## MINISTERIO PARA LA TRANSICIÓN ECOLÓGICA Y EL RETO DEMOGRÁFICO

- 11277** *Resolución de 21 de mayo de 2024, de la Dirección General de Calidad y Evaluación Ambiental, de modificación de condiciones de la declaración de impacto ambiental del proyecto «Plantas fotovoltaicas Centaurus IV, de 119 MWp y 74,22 MWn, Centaurus V, de 119 MWp y 74,22 MWn, y Centaurus VI, de 119,75 MWp y 74,22 MWn, y su infraestructura de evacuación, en la provincia de Zaragoza.»*

Figura 1. Zona de exclusión de Centaurus VI y localización de la parcela solicitada por Abedul II.

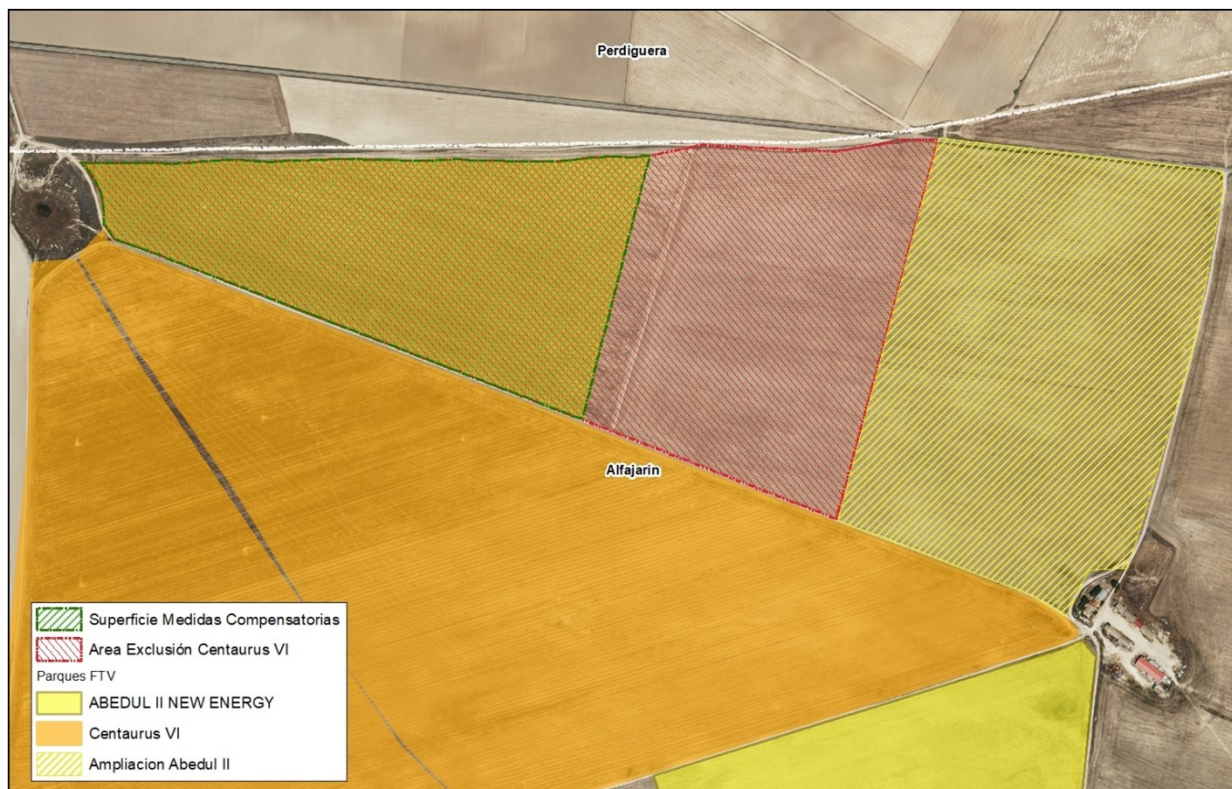
Con fecha 13 de mayo de 2024, se recibe contestación de Centaurus Environment, SL, adjuntando un informe del Servicio de Biodiversidad del Gobierno de Aragón, que establece un área de exclusión para el sector norte de Centaurus VI que no afecta al área de ampliación solicitada de Abedul II (figura 1). Asimismo, el informe especifica que las

medidas de mejora del hábitat para el sisón común se deberán aplicar sobre la superficie de Centaurus VI que quede definitivamente excluida del proyecto, de 25 ha de superficie, y, adicionalmente, sobre los terrenos considerados en el proyecto para el desarrollo del programa de custodia del territorio en Farlete, de 10 ha de superficie.

i. Subárea Norte de las plantas fotovoltaicas en el entorno de Centaurus VI, de 25 hectáreas de superficie (zona de reproducción y alimentación de sisón común).
